エジプト国カイロ地下鉄四号線
第一期東部延伸事業
(協力準備調査 (有償))
スコーピング案

エジプト国カイロ地下鉄四号線第一期東部延伸事業
(協力準備調査(有償))
スコーピング案ワーキンググループの論点

エジプト国カイロ地下鉄四号線第一期東部延伸事業
 (協力準備調査(有償))
 スコーピング案

**【追加 WG】 エジプト国カイロ地下鉄四号線第一期東部延伸事業
(協力準備調査 (有償))
スコーピング案**

Figure 2.5.6 Major Sensitive Facilities (hospitals and mosques) along the Phase-2 Alignment

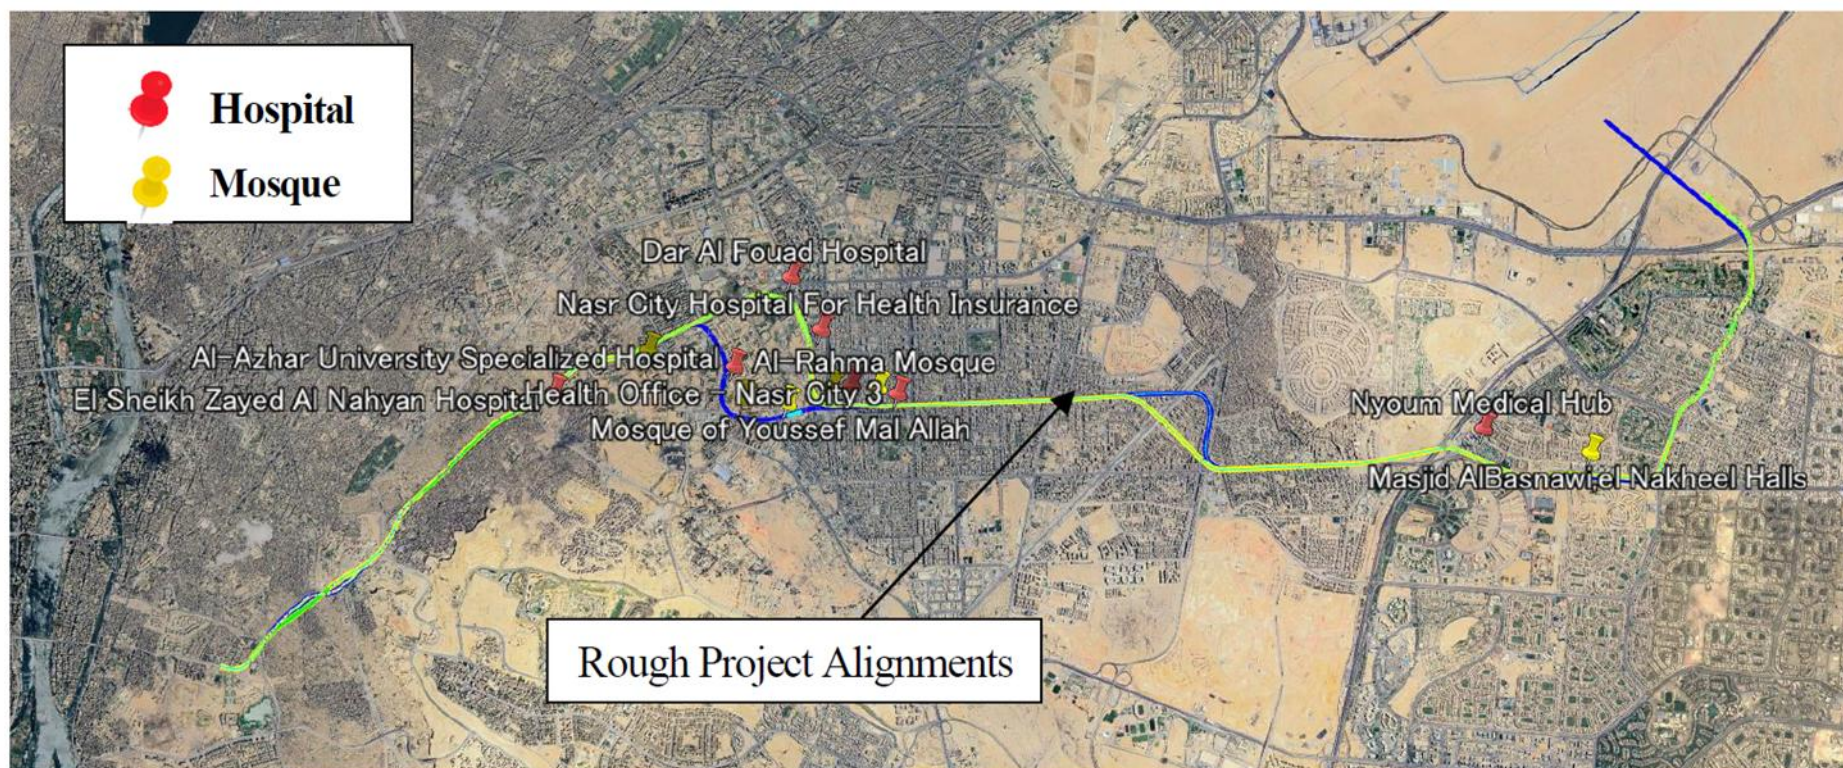
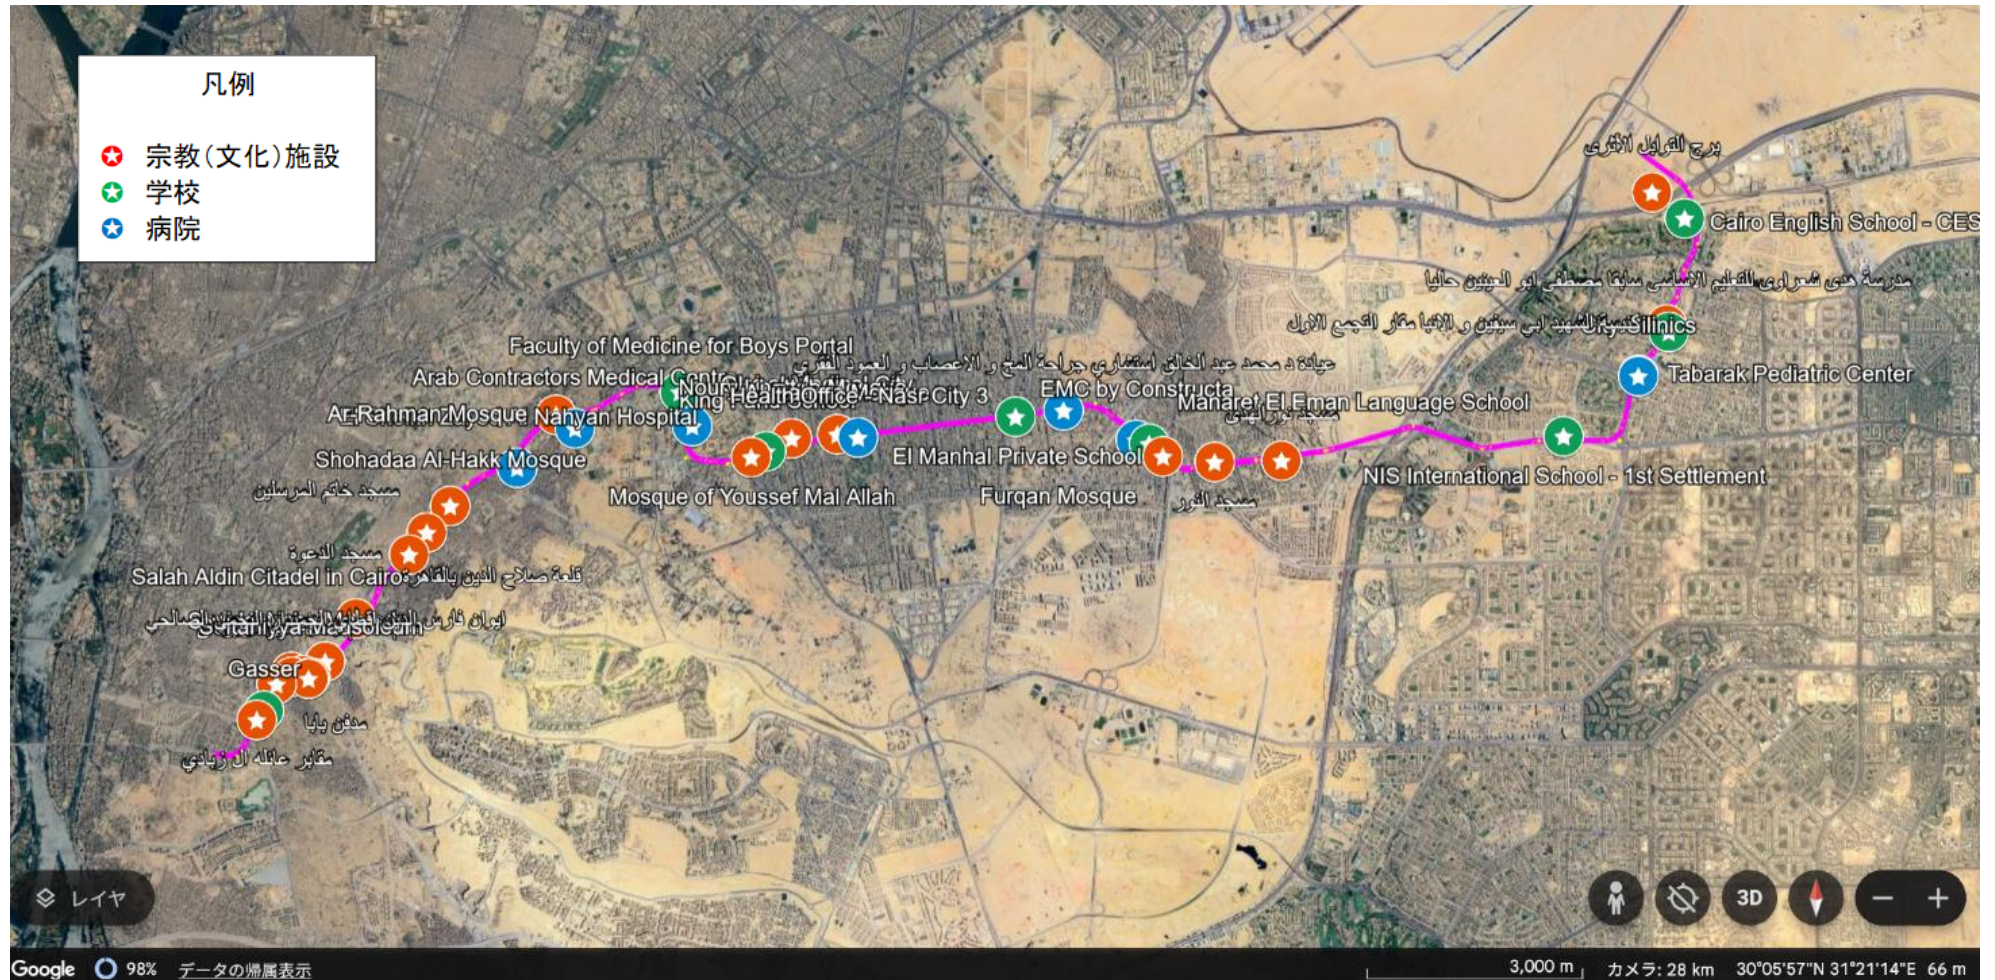
42.	32	フェーズ II の路線の近傍に病院、モスクなどが多いということが示されている図（p32、fig.2.5.6）	石田	拡大した図面は本コメント記載表の最終ページに掲載いたしました。

NO.	該当ページ	事前質問（質）・コメント（コ）	委員名	回答
		<p>を拡大して見せてくださいますか。 併せて、そこでは生じる可能性がある影響の種類と影響の大きさについて説明していただけますか。 （質）</p>	委員	<p>生じる可能性のある影響ですが、原則的に物理的な移転は生じないように線形を検討しております。 また、病院やモスクは既存の交通量が多い幹線道路に面しているため、騒音振動についてもベースラインとして一定のレベルに達していることが想定されます。本事業の施工段階では、そのような通過交通等による公害要素を軽減させる（道路交通のブロックや路線数の削減を行う）ため、逆に公害レベルが一時的に下がる可能性があります。 供用後は、高架区間、駅部において走行に伴う騒音・振動が発生する可能性があります。病院・モスクの建物からは一定の距離を取った既存道路用地内（中央分離帯）に路線や駅を計画しているため、影響は限定的と考えています。 その他、地下区間では駅の開削工事に伴うフェンス囲いにより、各施設へのアクセスが阻害される可能性があります。</p>

43.	32	<p>Fig.2.5.6 では学校が記載されていませんが学校は路線の近くには無いのですか。（質）</p>	石田 委員	<p>学校もございます。詳細は現地調査を実施して把握します。</p>
44.	31	<p>写真（Fig 2.5.5）からは病院が面している道路で地下鉄工事があるということ。このような非常に近い場所で行う工事が病院に与える影響はどの程度のものを想定されていますか。その影響を抑える工法は有るのですか。更には、工事中も病院はオープンしているわけなので訪れる患者さんたちの安全性や救急車などの重要な車両の通行を妨げない工夫などはどのようなことを考えておられるのでしょうか。これまでの実施例からベストプラクティスがあればそれも併せて知りたく思います。（質）</p>	石田 委員	<p>病院は既存の交通量が多い幹線道路に面しており、通過交通に伴い、すでに一定程度の影響が発生しています。また、病院の建物は基本的に道路の境界から一定程度離れた場所に建っております。こうしたことから影響の度合いは限定的と考えております。 また、建設工事に伴う影響の軽減には、工事時間帯の配慮や静音型の建設機材や工法を積極的に導入する等の対策が考えられます。 なお、工事中の利用者や緊急車両の出入りに関しては、可能な限り通行を阻害しないように、フェンス位置の検討や、代替ルート（う回路）の検討を行った事例があり、本事業でも同様の緩和策を提案する予定です。</p>

質問 42 に関する拡大図面

質問 43 に関する追加図面（Phase-2 想定路線に近接した学校、宗教（文化）施設、病院の概略位置図）
